# 燃料試験施設の 核燃料物質使用変更許可申請について

令和4年7月15日

国立研究開発法人日本原子力研究開発機構  
原子力科学研究所 臨界ホット試験技術部

# JRR-3 実験利用棟（第2棟）の 核燃料物質使用変更許可申請について

核燃料物質保管庫

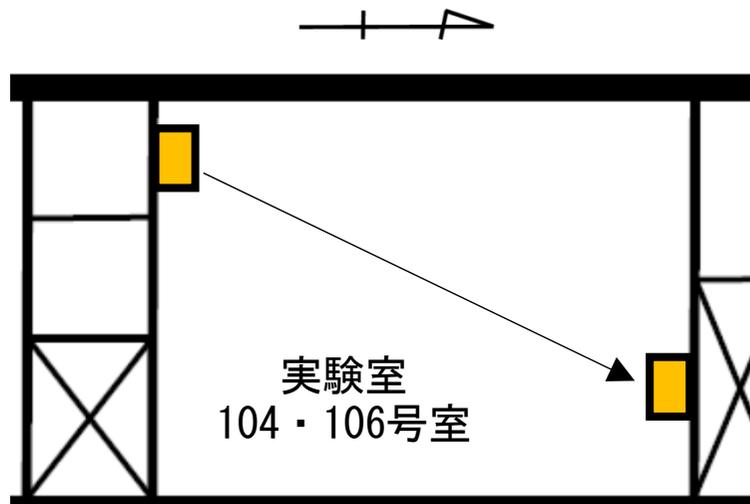
今後の実験計画対応のため、実験室104・106号室内の核燃料物質保管庫の設置位置を室内北側へ変更する（RI許可取得後設置する中性子発生装置に係るレイアウトの変更）。

核燃料物質保管庫の仕様及び核燃料物質の最大収納量は変更しない（既許可の使用の目的で取り扱う核燃料物質のみ貯蔵）。
